CONCEPTO TÉCNICO SOBRE NECESIDAD DE ESTUDIOS DETALLADOS DE AMENAZA Y RIESGO POR FENOMENOS DE REMOCIÓN EN MASA DENTRO DEL TRÁMITE DE LICENCIA URBANÍSTICA	Código:	GPR-FT-10
		Versión:	04
		Fecha de revisión:	21/06/2011

1.1 CONCEPTO TÉCNICO No. CT:	CT-7778
1.2 ÁREA:	Análisis de Riesgos y Efectos de Cambio Climático
1.3 COORDINACIÓN:	Estudios y Conceptos Técnicos
1.4 REFERENCIA CRUZADA RADICADO IDIGER:	2014ER17188
1.5 RESPUESTA OFICIAL No.	RO-73692

2.1 SOLICITANTE:	Curaduría urbana No. 3
2.2 PROYECTO:	Multifamiliar
2.3 LOCALIDAD:	4. San Cristóbal
2.4 UPZ:	51. Los Libertadores
2.5 BARRIO O SECTOR CATASTRAL:	San Rafael Sur Oriental
2.6 DIRECCIÓN:	Carrera 17 Este No. 59 – 68 Sur (*)
2.7 CHIP:	AAA0004YBDE (*)
2.8 MANZANA CATASTRAL:	09
2.9 PREDIO CATASTRAL:	07
2.10 ÁREA (Ha):	0.0105 (**)
2.11 FECHA DE VISITA:	Octubre 02 de 2014

Figura 1. Localización del proyecto ubicado en el predio de la Carrera 17 Este No. 59 – 68 Sur en el Plano Normativo de Amenaza por Remoción en Masa del POT (Decreto 190 de 2004), el cual se encuentra en Amenaza Media.

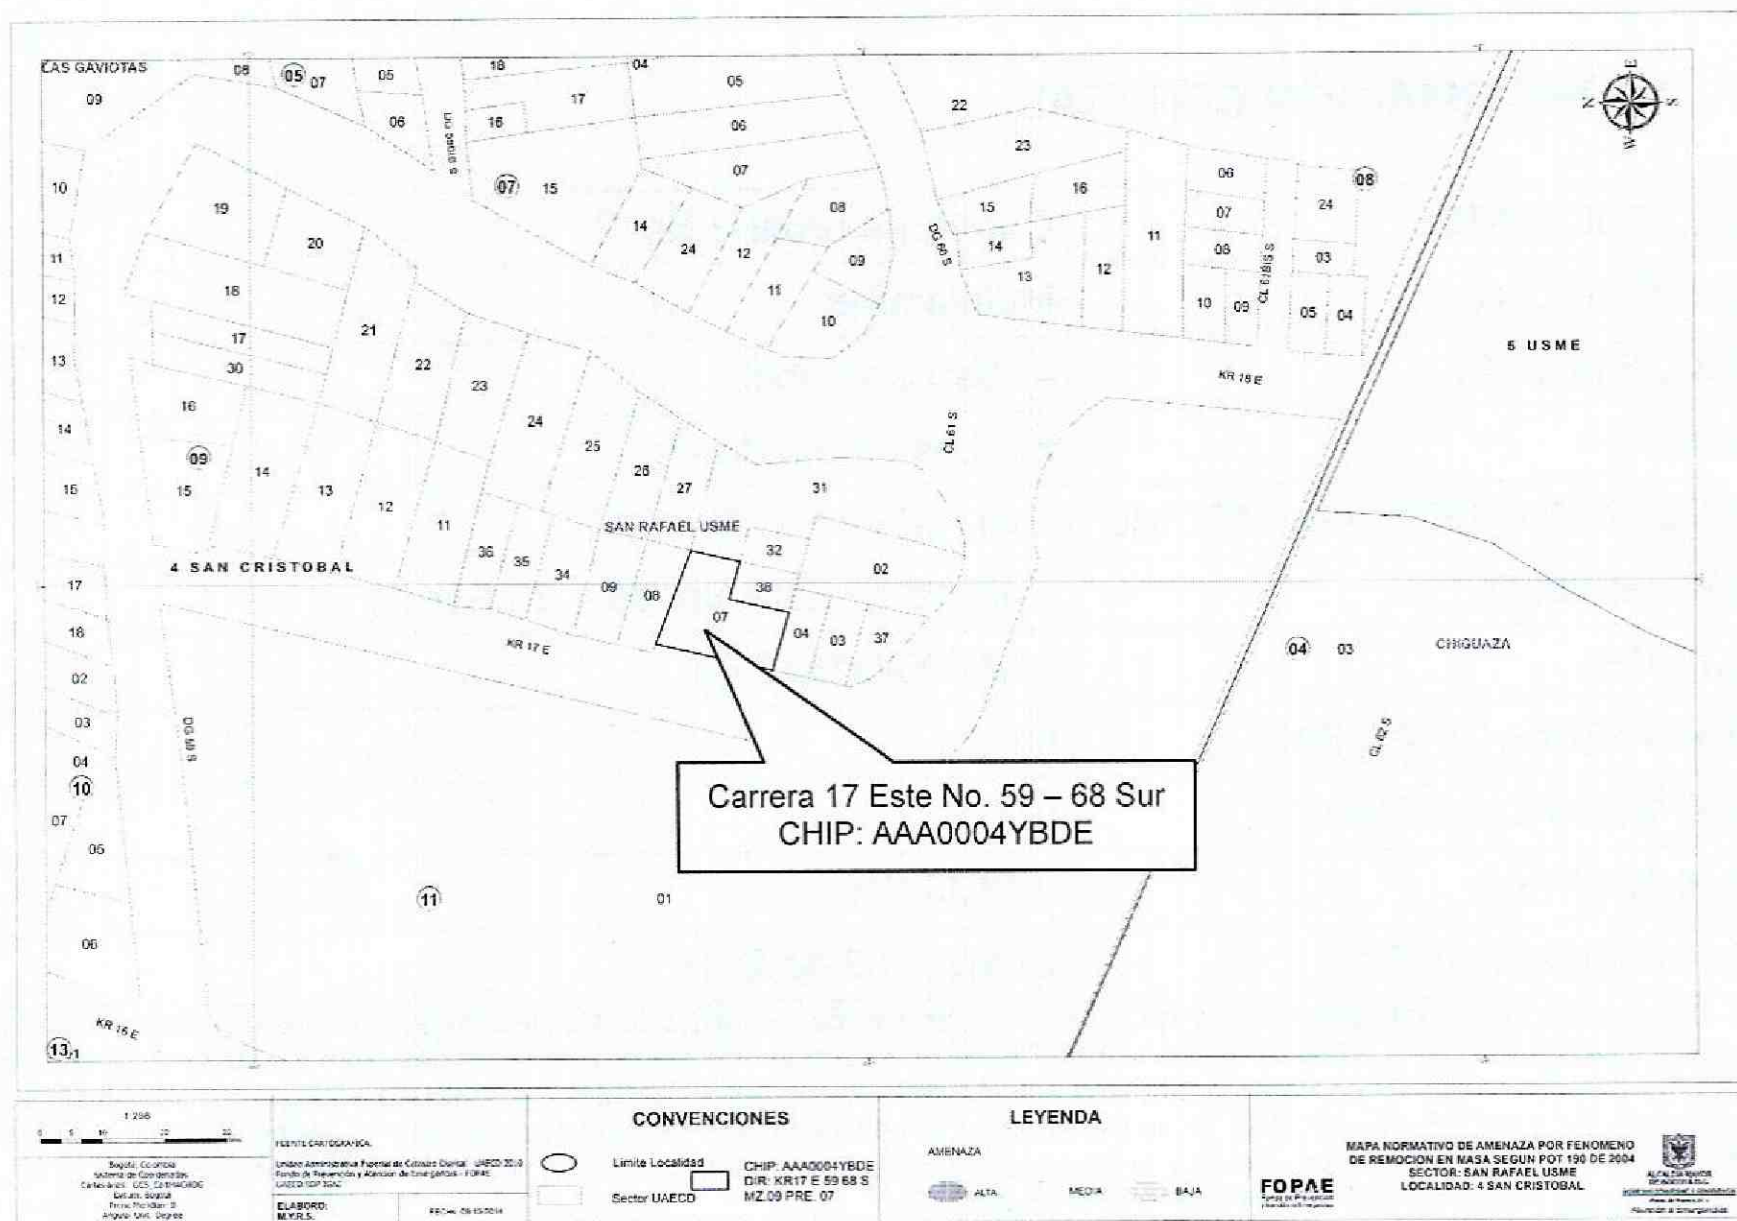
Conforme con el plano normativo de “Amenaza por Remoción en Masa” del Plan de Ordenamiento Territorial de Bogotá – POT, el sector donde se localiza el proyecto ubicado en la Carrera 17 Este No. 59 – 68 Sur de la Localidad de San Cristóbal, se encuentra en una zona de AMENAZA MEDIA por procesos de remoción en masa (Figura 1).

Fotografía No. 1. Vista del sector donde se localiza el proyecto de la Carrera 17 Este No. 59 - 68 Sur, donde se evidencia un sector consolidado cuyo uso es principalmente residencial.

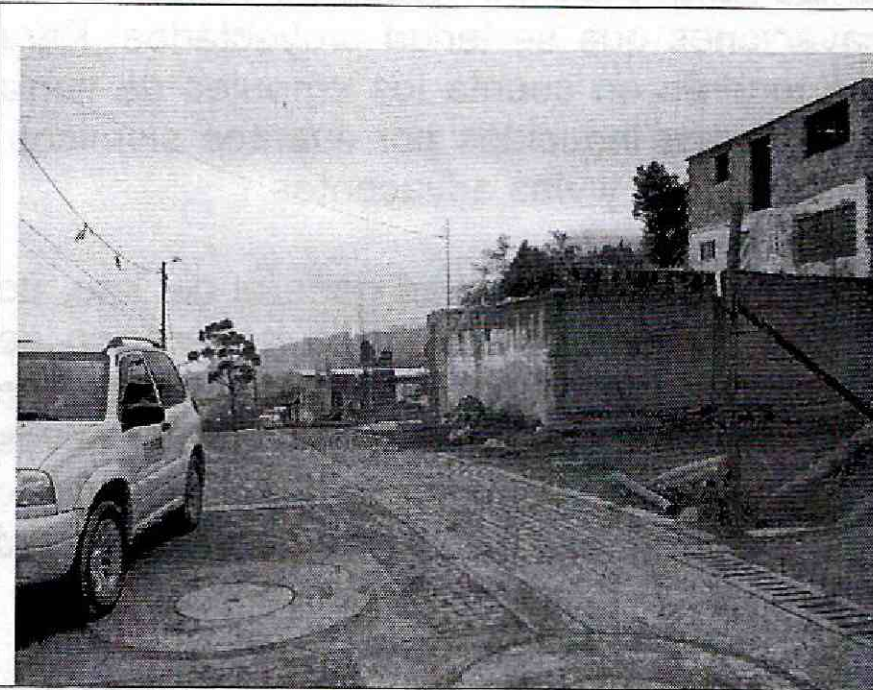
La zona de interés cuenta con un uso de suelo urbano, que corresponde a un sector semi consolidado con densidad de construcción alta principalmente residencial, en un terreno con pendiente media a baja, contando con vías principales pavimentadas y secundarias sin pavimentar. En el sector se encuentran edificaciones hasta de dos (2) niveles de altura, las cuales cuentan con sistemas estructurales de tipo semiconfinado. En el momento de la verificación técnica adelantada, las edificaciones de la zona no evidenciaban daños o patologías que permitan identificar o definir la presencia de procesos de remoción en masa activos en el área del proyecto (Fotografía 1).

Fotografía No. 2. Predio en donde se desarrollará el proyecto, de la Carrera 17 Este No. 59 - 68 Sur, en la localidad de San Cristóbal.

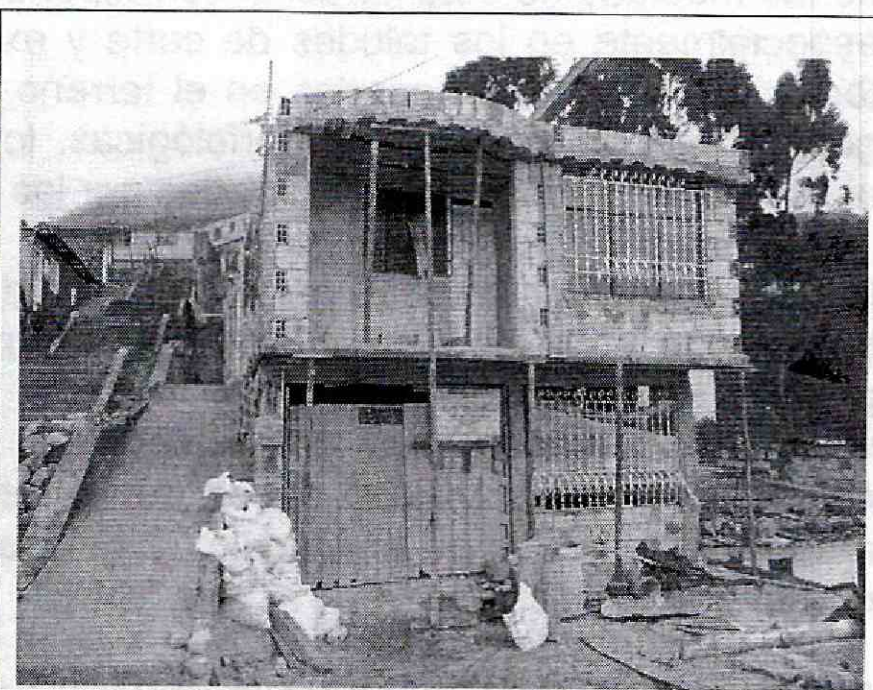
Con base en la inspección visual realizada al momento de la visita técnica, en el predio de consulta se identificó una edificación de dos (2) niveles y con un sistema estructural de tipo semiconfinado, con placa entrepiso (Fotografía 2). A pesar de lo anterior, se advierte que cualquier intervención que se realice, debe tener en cuenta la presencia de la infraestructura aledaña, por lo que el responsable del proyecto debe garantizar en todo momento la estabilidad general del lote y su entorno, lo anterior enmarcado en el Artículo 32 del Decreto Distrital 172 de 2014 y de conformidad con el Artículo 42 de la Ley 1523 de 2012.
